Additif 47: Règlement n° 48

Révision 7 – Amendement 1

Complément 10 à la série 04 d'amendements – Date d'entrée en vigueur: 15 juillet 2013

Prescriptions uniformes relatives à l'homologation des véhicules en ce qui concerne l'installation des dispositifs d'éclairage et de signalisation lumineuse

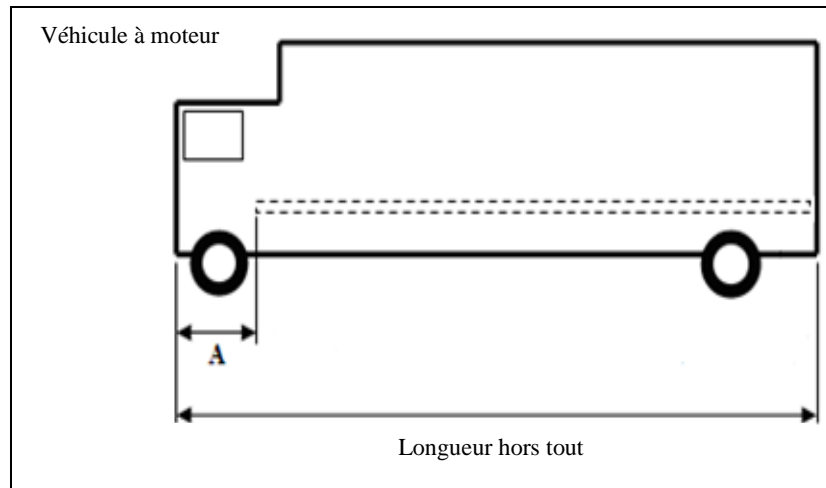
Paragraphes 6.21.4.2 à 6.21.4.2.2, lire:

- 6.21.4.2.1 Le marquage à grande visibilité doit être aussi près que possible des extrémités du véhicule et se trouver au plus à 600 mm de chaque extrémité du véhicule.

- 6.21.4.2.1.1 Pour les véhicules à moteur, de la longueur du véhicule ou, dans le cas des tracteurs de semi-remorques, de la longueur de la cabine;

Il est cependant permis d'avoir recours à un autre mode de marquage à moins de 2 400 mm de la partie avant du véhicule lorsqu'une série de catadioptrés de la classe IVA du Règlement n° 3 ou de la classe C du Règlement n° 104 est installée en suivant les prescriptions en matière de marquage à grande visibilité de la manière suivante:

- a) La taille du catadioptré est d'au moins 25 cm²;
- b) Un catadioptré est installé à une distance ne dépassant pas 600 mm de l'extrémité avant du véhicule;
- c) Les catadioptrés supplémentaires ne sont pas distants de plus de 600 mm;
- d) La distance entre le dernier catadioptré et le début du marquage à grande visibilité ne dépasse pas 600 mm;

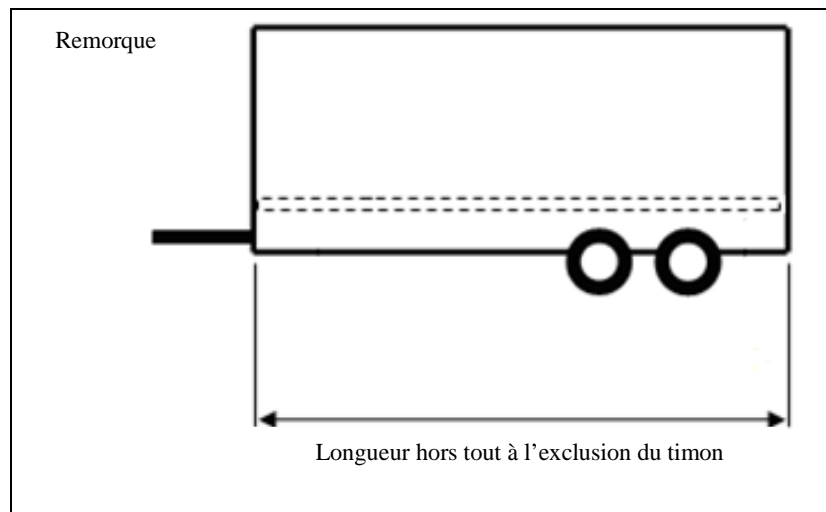
- 6.21.4.2.2 La longueur horizontale cumulative des éléments des marquages à grande visibilité, tels que montés sur le véhicule, à l'exclusion de tout chevauchement horizontal d'éléments, doit représenter au moins 70 % :
- 6.21.4.2.2.1 Pour les véhicules à moteur, de la longueur du véhicule ou, dans le cas des tracteurs de semi-remorques, s'il y a lieu, de la longueur de la cabine; toutefois, lorsqu'on utilise l'autre mode de marquage conformément au paragraphe 6.21.4.2.1.1, de la distance entre un point situé à moins de 2 400 mm de l'extrémité avant du véhicule et l'extrémité arrière de ce même véhicule.

A est la distance entre la partie la plus en avant du marquage à grande visibilité et l'extrémité avant du véhicule. La valeur maximale de A est de 2 400 mm (voir par. 6.21.4.2.1.1).».

Ajouter une nouvelle annexe 15, ainsi conçue:

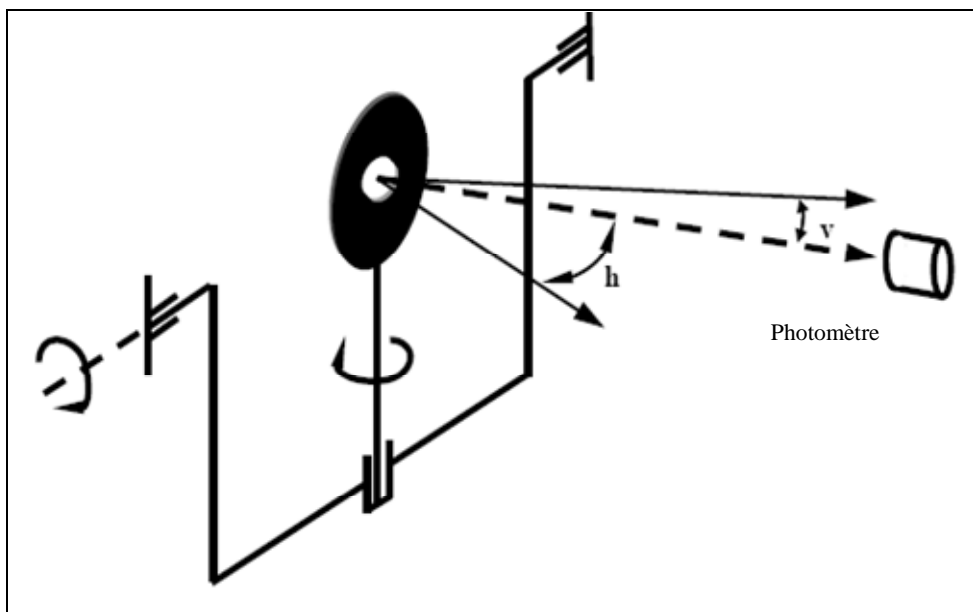
- «2.34 Par “*gonio(photo)mètre (sauf si un règlement spécifique en dispose autrement)*”, on entend un système utilisé pour effectuer des mesures photométriques à partir des coordonnées angulaires indiquées en degrés sur une sphère ayant un axe polaire vertical conformément à la publication n° 70 de la CEI, Vienne 1987, c'est-à-dire correspondant à un gonio(photo)mètre dont l'axe horizontal est fixe par rapport au sol et l'axe de rotation, mobile, perpendiculaire à l'axe horizontal (voir l'annexe 14 du présent Règlement). Note: La publication de la CEI susmentionnée précise la procédure à suivre pour corriger les coordonnées angulaires lorsqu'un gonio(photo)mètre d'un type différent est utilisé.».
